**Verslag huishoudelijke elektrische installatie op laagspanning en zeer lage spanning****Algemeen:**

Referentie: 006-20260807-01	Datum controle: 07/08/2026
Keurder: 006

Eigenaar: Meynen Ronny	EAN-code: 541448820056721087
Adres installatie: Lemmensblok 7, 2400 - Mol	Nummer teller(s): 1sag1100805639
	Distributienetbeheerder installatie: Fluvius
Datum uitvoering installatie:	☐ Vóór 01/10/1981 ☒ Tussen 01/10/1981 en 01/06/2020 ☐ Vanaf 01/06/2020
Type:	☒ Wooneenheid ☐ Niet-huishoudelijk ☐ PV ☐ Batterij ☐ Laadpaal

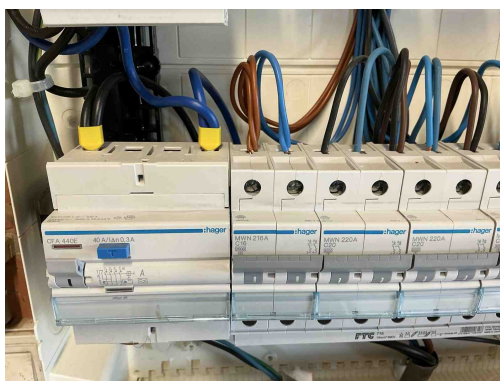
B17 - De voedingsspanning is niet op elk bord vermeld (Boek 1: 3.1.3.3).
Opmerking: O.a. bord1 en bord2

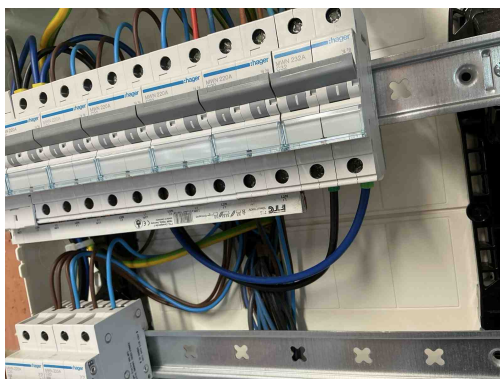
T21 - Het elektrisch materieel is niet geplaatst volgens de voorschriften van de fabrikant/ regels van goed vakmanschap . (Boek 1: 1.4.1.3)

Opmerking: O.a. aansluiting automaat B, zijkant barenstel bord1

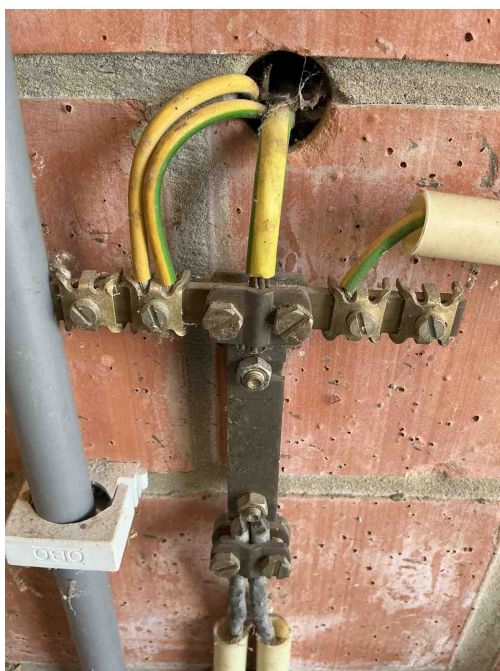
T21 - Het elektrisch materieel is niet geplaatst volgens de voorschriften van de fabrikant/ regels van goed vakmanschap . (Boek 1: 1.4.1.3)

Opmerking: O.a. aansluiting automaat B, zijkant barenstel bord1

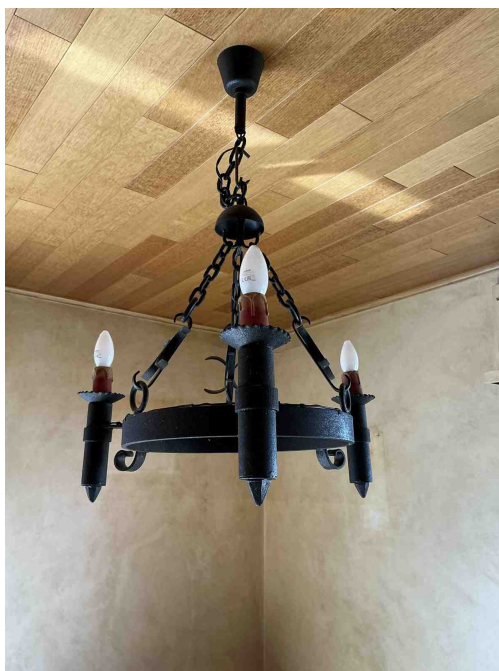
B16 - De interne soepele geleiders zijn niet aan beide uiteinden voorzien van samenknijpende hulzen of evenwaardig (Boek 1: 5.3.5.5).

Opmerking: O.a. aan aardingsonderbreker

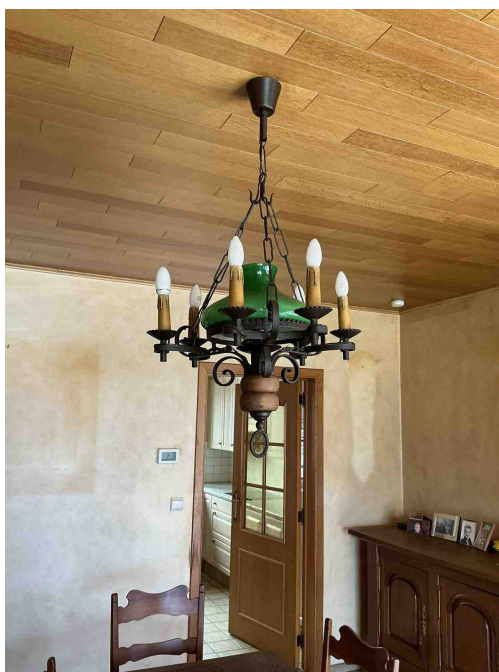
Toestellen klasse 00 en 01 zijn verboden.
Opmerking: O.a. woonkamer

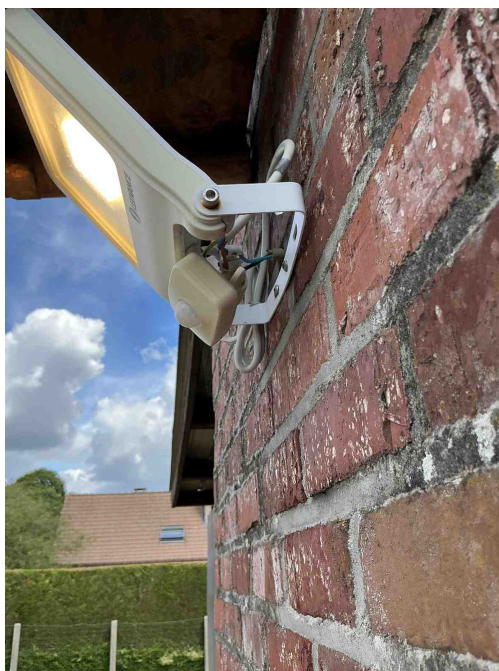
T23 - Het elektrisch materiaal is beschadigd. (Boek 1: 1.4.1.3).
Opmerking: O.a. lamp in gang

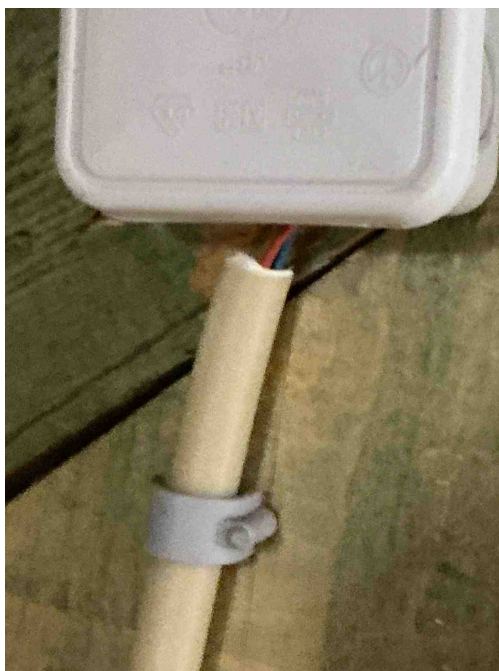
C26 - De verbindingen zijn niet gebeurd in borden, in aftakdozen, aan de klemmen van contactdozen, schakelaars of in de verlichtingstoestellen (Boek 1: 5.2.6.1).

Opmerking: O.a. lamp garage

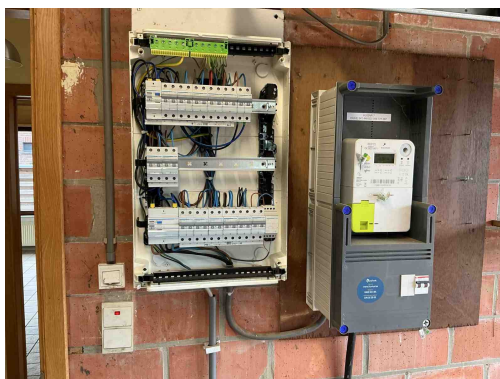
C21 - Het gebruik van geleiders van het type VOB, zonder bijkomende afscherming is niet toegestaan (Boek 1: 5.2.9.6).
Opmerking: O.a. zolder, boven bord1, lamp garage
